改善箇所説明図

【対象車両外観 改善対象部位】

変更前	変更後
アームロック装置		
浮き上がり防止装置

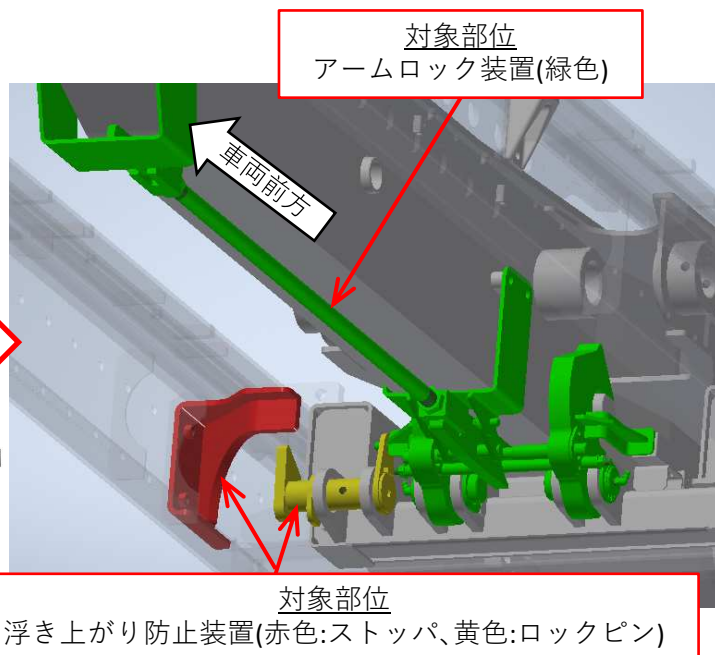
脱着装置付きコンテナ専用機能を有する自動車のコンテナ脱着動作時のダンプアームの浮き上がりを防止する装置において、設計検証不足、製造管理不足及び検査工程における確認不足のため、ストッパとロックピンとの隙間が不十分なものがある。そのため、ダンプ動作時に当該装置が破損し、そのままの状態で使用を続けると、最悪の場合、走行中に当該部品が脱落し交通の妨げになるおそれがある。

全車両、浮き上がり防止装置を対策品に交換する。また、アームロックブラケットを点検し、長孔加工されているものはずれ止めプレートを追加し、止めナットの締付けを確認する。
